意見書・再意見書

# (仮称)吹田市古江台6丁目戸建計画

## 見解書

別添②

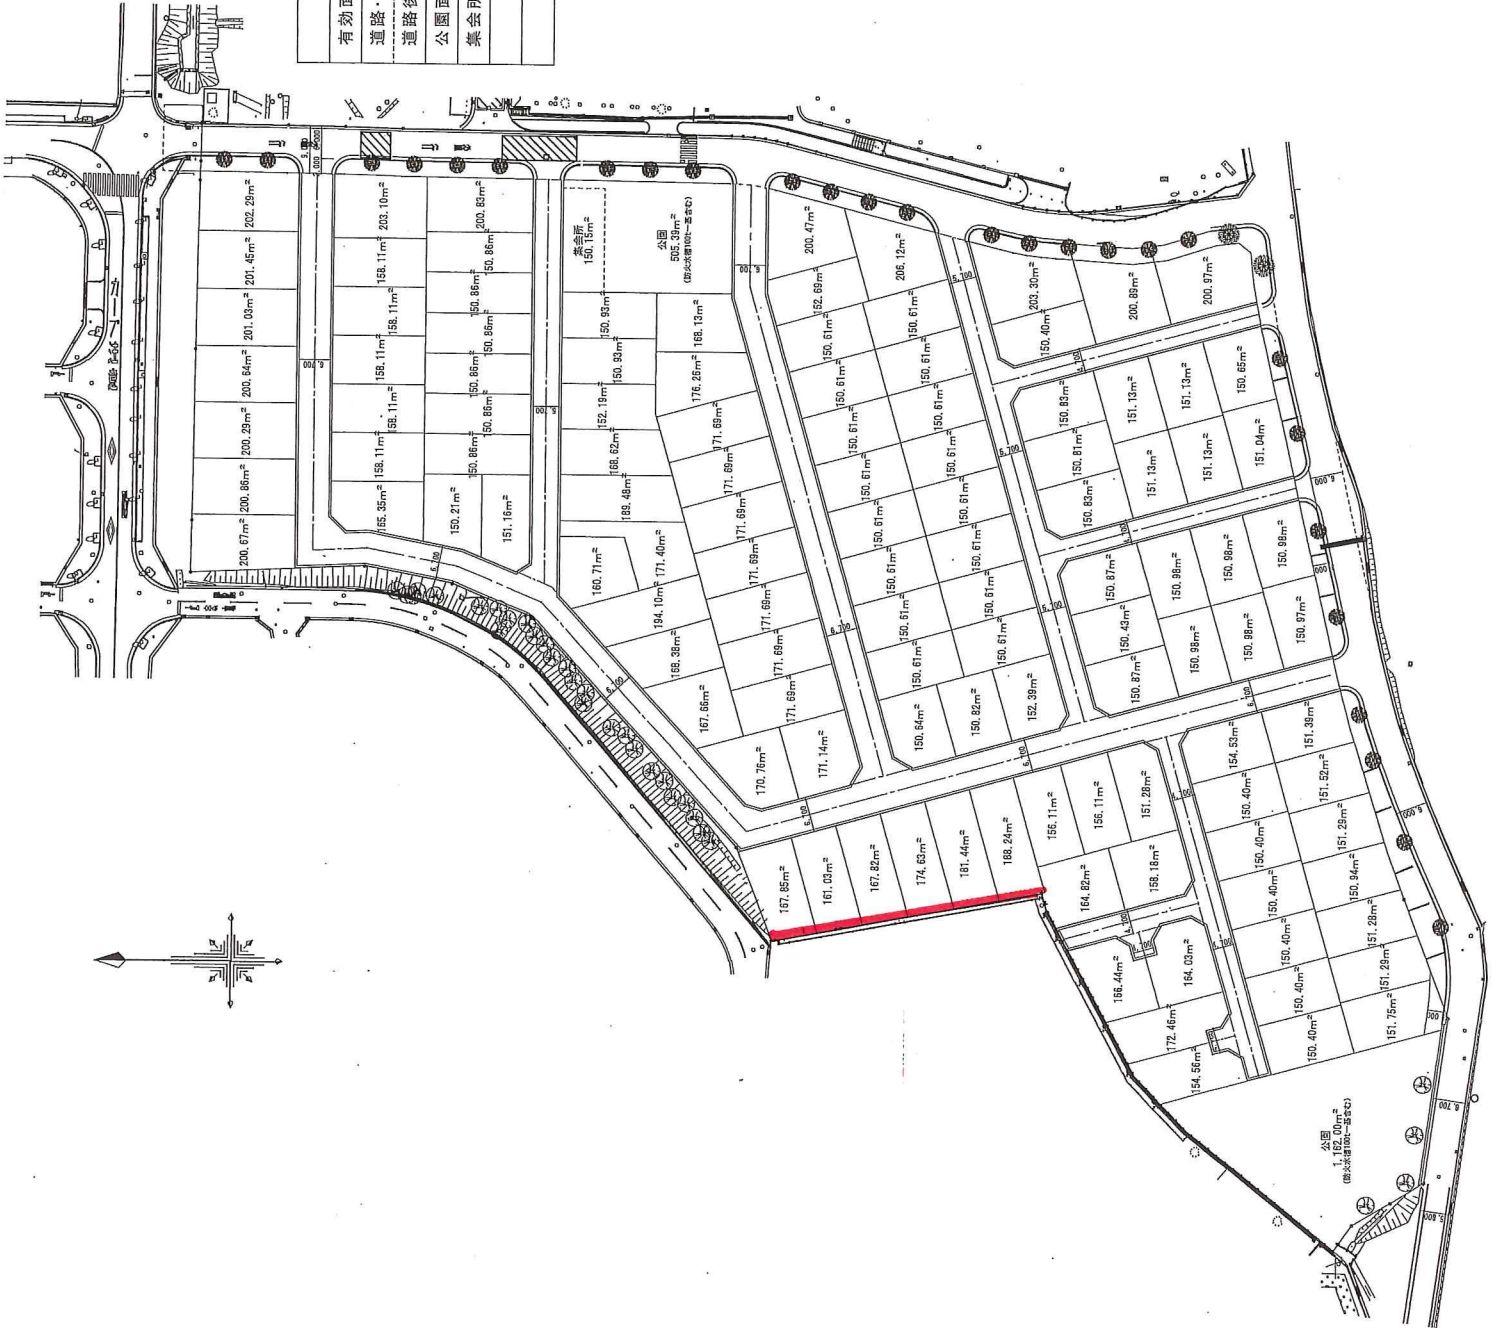
既存建物との間にプライバシーに配慮した高低差を設けるべきである。また、既存建物との間に街路樹帯等を設けた上で、適切な空間を確保すべきである。

1. 当該雨水路については 吹田市管理地となりますので吹田市と協議の上、ご要望通り取り込まない形で進めるよう致します。  
又、ご意見頂いた内容を元に検討させて頂き、屋上庭園について 別添①範囲の区画に関しては屋上庭園不可区画として販売する事と致します。
2. 別添②の範囲において管理用通路(60cm)を設置致します。  
管理用通路を設ける事により敷地から建物まで約1.0m程の離隔確保しプライバシー確保に努めます。  
又、全体の計画としてはチェックリスト時の説明通り、現状地盤をベースとして著しい盛土をしない計画としております。ただし、ご意見にて頂いております 北西角の敷地(FH=48.00)のみについては3.0mを超える様な盛土となっております。当該部においては、境界部分がのり面となっており、のり面部分での境界沿いで一番高い所を維持しなければ、のり面及び周辺道路への影響が生じる為安全性を考慮した結果となっております。ご理解の程宜しくお願い致します。

# 別添②

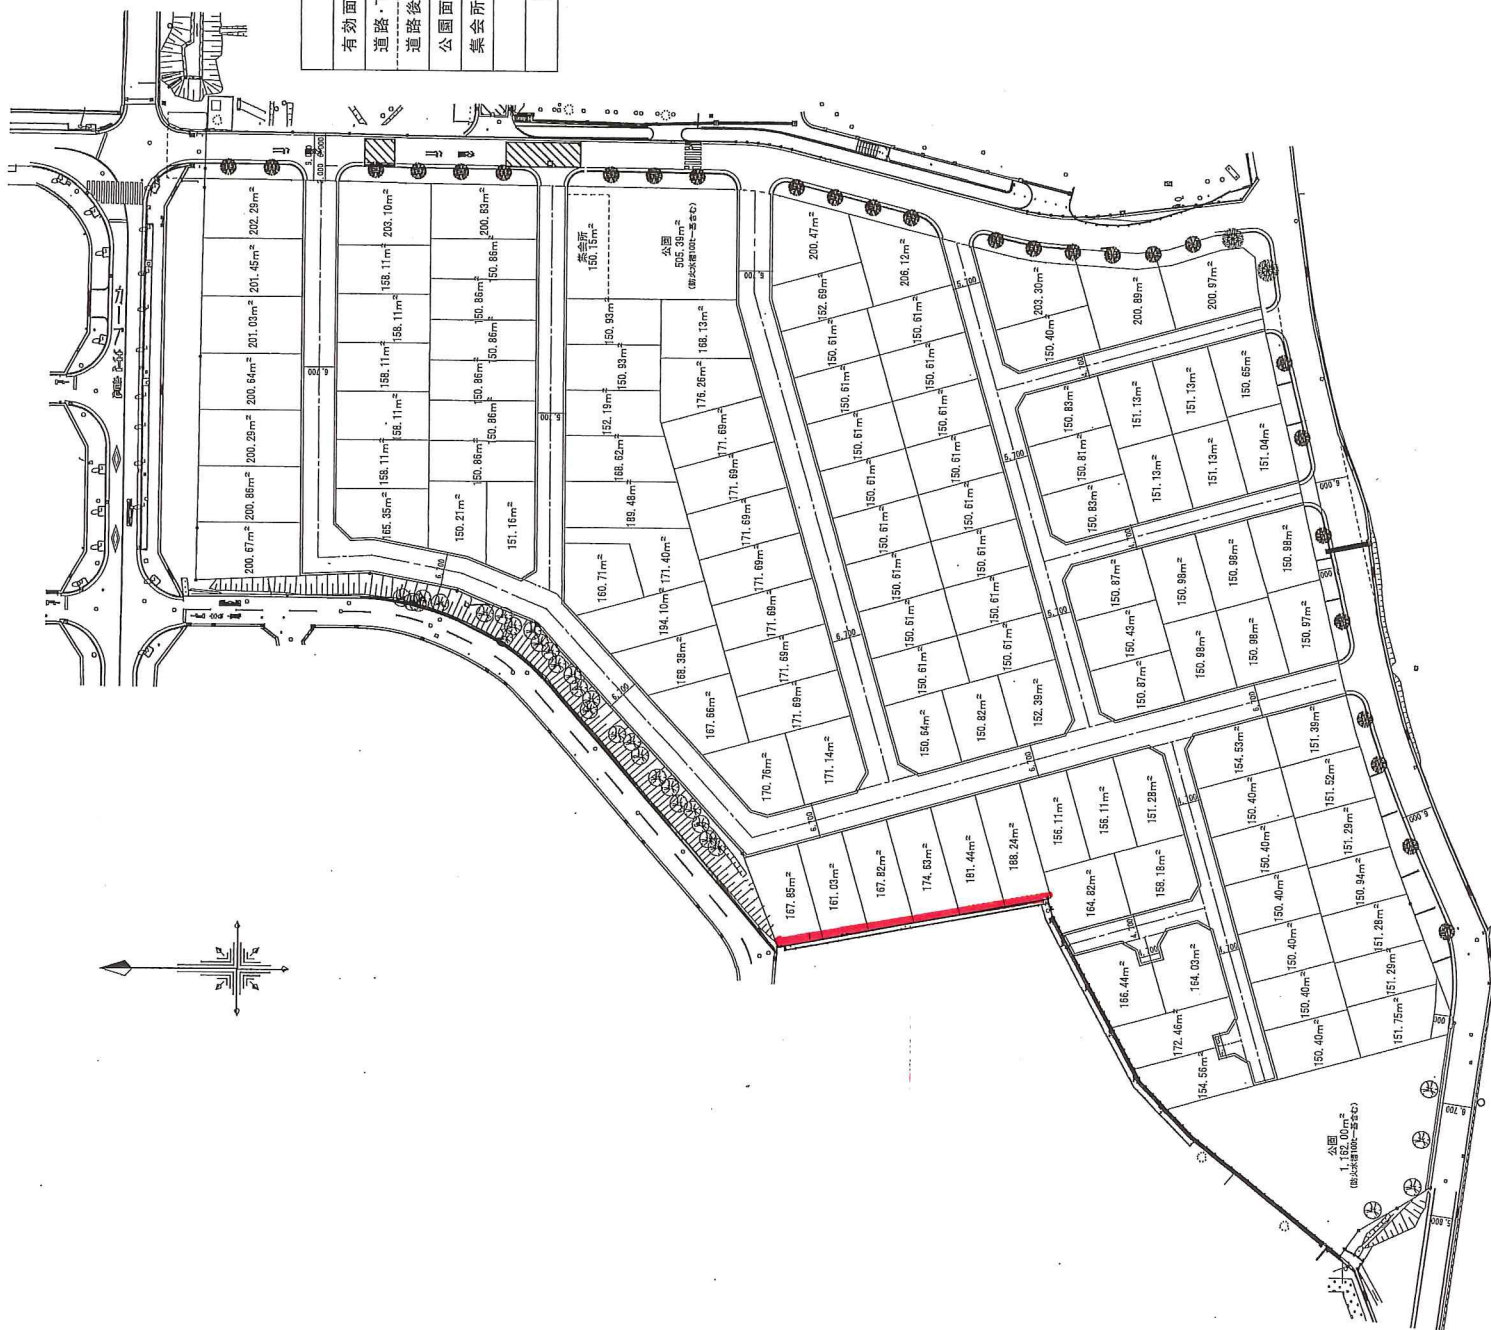
| 意見の内容   | <p>① B-B断面部: 雨水路の開発は停止して下さい。<br/>現状B-B断面部の雨水路を使用して頂くので<br/>雨水路を縦路願います。</p> <p>② A-A断面部: 公園化にはパイプシ-確保のため、通路の設置<br/>にて現住宅と一定の距離を確保下さい。<br/>防犯面、ラゲル防止のため、管理通路(別紙)と<br/>一定の距離を確保願います。</p> |       |   |

- ①. 当該雨水路については 吹田市管理地となりますので吹田市と協議の上、ご要望通り取り込まない形で進めるよう致します。
- ②. 別添②の範囲において管理用通路(60cm)を設置致します。  
管理用通路を設ける事により敷地から建物まで約1.0m程の離隔確保しプライバシー確保に努めます。

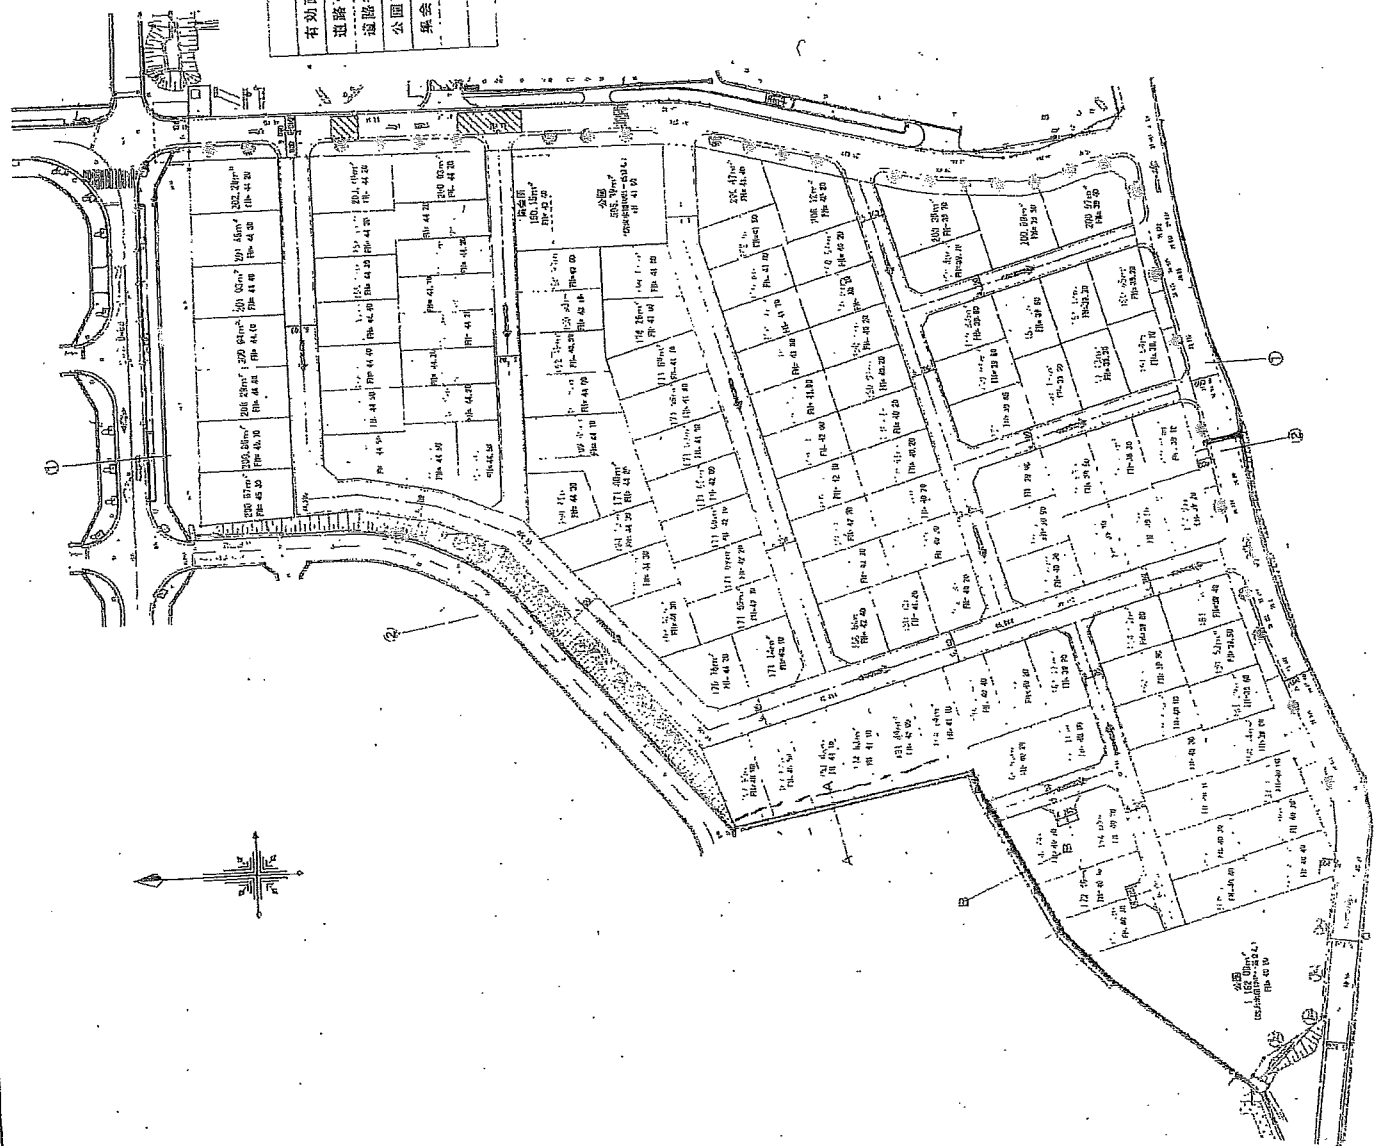
| 意見の内容   | ① B-B断面部: 雨水路の確保をお願いします。<br>*別紙<br>ピンク部分   | 現状B-B断面部は雨水路も使用しておりますので<br>現雨水路維持して頂きたいと思います。                 |   |
|         | ② A-A断面部: 公園化、もしくは通路の設置をお願いします。<br>*別紙<br>緑部分  | 防犯及びトラブル防止のためA-A断面部の<br>6区画分を公園化、もしくは充分な通路も<br>設置して頂きたいと思います。 |   |
